## Svar till SSM på begäran om komplettering av ansökan om utökad verksamhet vid SFR avseende BRT och segmentering

Strålsäkerhetsmyndigheten, SSM, har i sin skrivelse till Svensk Kärnbränslehantering AB, SKB, daterad 2017-08-29 begärt förtydligande information om utformningen av BRT samt motiven för segmentering.

**Figur 1.** Radiotoxicitetsutsläpp av Mo-93 (gröna kurvor) och Ni-59 (lila kurvor) från BRT (från geosfären). Jämförelse mellan resultat från SR-PSU (streckade kurvor) och reaktortankar utan igjutning, i denna analys.

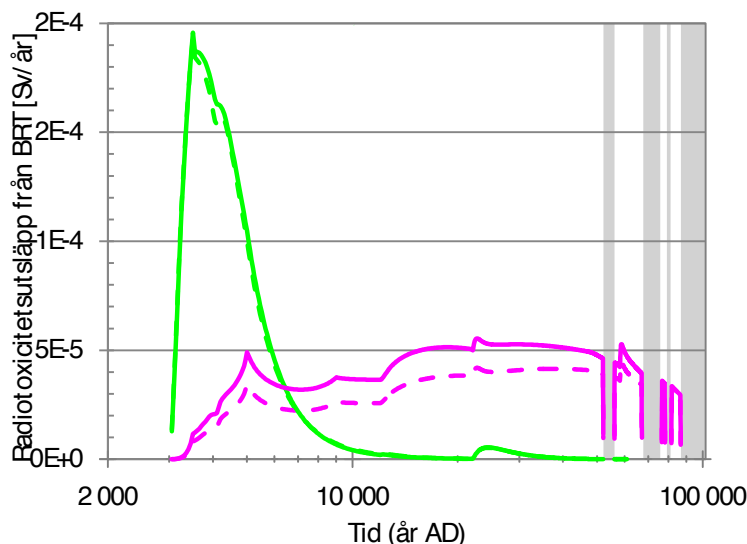
1. **SSM ser behov av ytterligare information när det gäller utformningen och den avsedda strålsäkerhetsmässiga funktionen av bergsal för reaktortankar (BRT).**

**SSM anser att den förändrade utformningen av BRT bör beskrivas mer utförligt, åtminstone med en konceptuell beskrivning av barriärsystemets och betongkonstruktionens tilltänkta funktion inbegripet säkerhetsfunktionerna. Exempelvis berördes på mötet den 28 juni mellan SKB och SSM (SSM2015-756-33) att det inte krävs en flödesbarriär för förvarsdelen, vilket inte framgår av kompletteringen. I kompletteringen framförs att skillnaderna bedöms vara små mellan heltanks- och segmenteringsalternativet när det gäller korrosion och vattenflöde. Beskrivningen av förvarsdelen behöver vara så utförlig att SSM har möjlighet att bedöma om skillnaderna kan förväntas vara små.**

Tabell 1 redovisar högsta dos för BRT och för hela SFR i beräkningsfall hel RT utan igjutning. Högsta dosen från BRT ökar från 0,37 med hel RT med igjutning till 0,39 i fallet med hel RT utan igjutning. Beräkningsfallet ger även en mycket måttlig ökning av totaldosen (7,71 µSv jämfört med 7,69 µSv i SR-PSU). Eftersom Mo-93 som dominerar dosen är mycket svagt sorberande på betong så får den minskade mängden betong ingen större betydelse, förutsatt att det finns tillräckligt med betong kvar så att ett högt pH (långsam korrosion) upprätthålls. Andra nuklider påverkas mer, till exempel Ni-59. Som man kan se i figur 1 så är den relativa ökningen av utsläpp av Mo-93 betydligt mindre än den relativa ökningen för Ni-59. Detta beror på att molybden har ett mycket lågt K<sub>d</sub>. Det låga K<sub>d</sub> värdet innebär att större delen av det totala inventariet av Mo-93 är löst i porvattnet och påverkas således inte mycket av den minskade mängden betong. Nickel har ett högre K<sub>d</sub> och utsläppet är därför starkt beroende av mängden betong att sorbera på.
